## 改善箇所説明図 ②

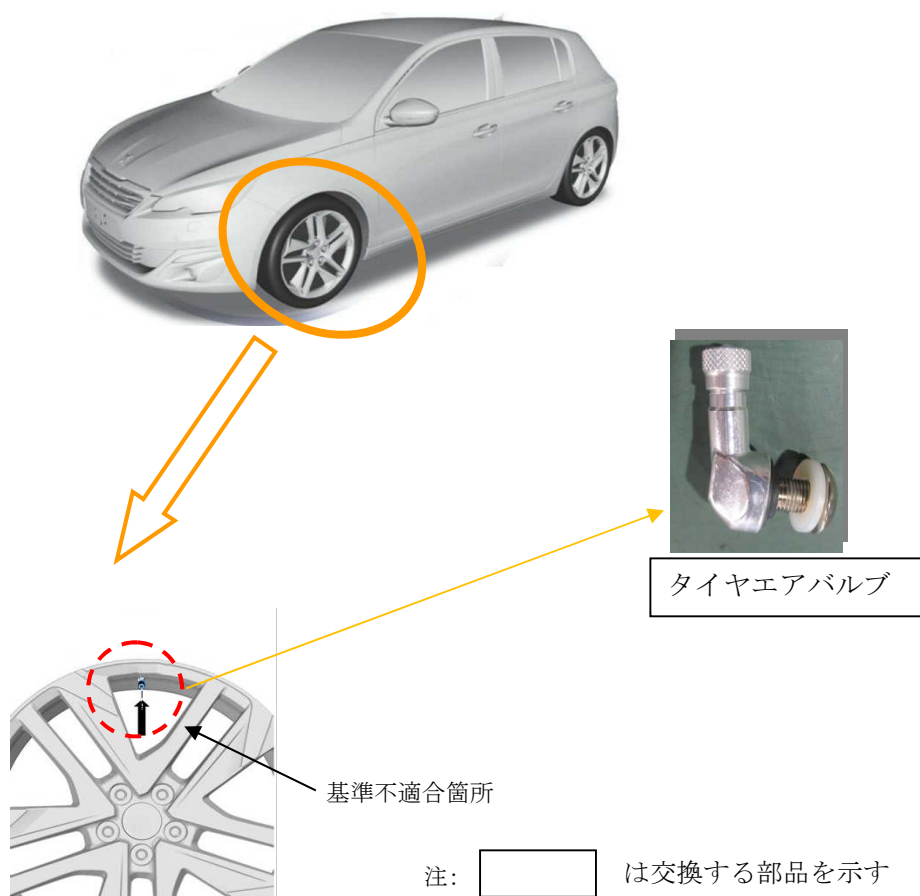
走行装置（ホイール）において、タイヤエアバルブの組付けの作業指示が不適切なため、当該バルブがホイールに正しく組み付けられていないものがある。そのため、タイヤから空気が漏れ、そのままの状態で使用を続けると、タイヤ空気圧が低下し、警告灯が点灯、または、走行時の振動等によりバルブロックボルトが損傷し、急激にタイヤの空気が抜け、最悪の場合、走行不能となるおそれがある。

全車両、タイヤエアバルブを新品と交換し、正しく組み付ける。

対策済車両には、運転者席側ドア開口部のドアロックストライカー付近に外 - 2480 ステッカーを貼付する。
